NOTE DE SECURITE

n°: 01 - 2020

X-R7 N° Homologation:
EAPR-GZ-0541/16

X-R7

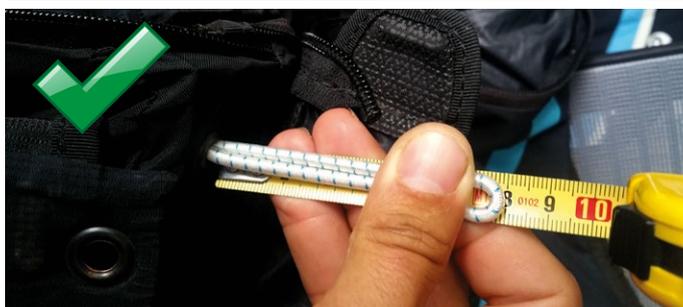
Ouvrez le rabat magnétique qui recouvre les élastiques de fermeture du compartiment du parachute de secours et retirez la goupille métallique connectée à la poignée du parachute. Assurez-vous que les élastiques blancs peuvent se détacher et ne pas se coincer les uns avec les autres.

les deux boucles élastiques peuvent s'être allongées, même si la boucle arrière (la plus éloignée de l'emplacement de la poignée de secours) est la plus importante. Assurez-vous que la longueur de chaque élastique ne dépasse pas 8 cm.

Si les élastiques mesurent plus de 8 cm, ils doivent être remplacés par de nouveaux élastiques de la bonne longueur.

Pour les démonter, mettez une main de l'intérieur de la sellette, dans la zone proche des poulies de l'accélérateur (comme indiqué sur les photos), en faisant de l'espace entre les différentes couches de matière jusqu'à atteindre les nœuds des boucles élastiques insérées dans une barre en plastique rigide blanc, retirez les anciens et insérez les nouveaux.

Temporairement, en attendant de recevoir les nouvelles boucles élastiques, vous pouvez raccourcir celles de votre XR7, comme suit: défaire le nœud de la boucle élastique, plier l'élastique en deux et à l'aide d'un mètre et d'un marqueur, marquer en cm 12 cm. Refaire le nœud à la marque en le serrant le plus possible. Remettez la boucle élastique en place et fermez le compartiment de secours, en prenant soin de suivre la procédure décrite dans le manuel, puis revérifiez le bon fonctionnement de l'extraction du parachute de secours.
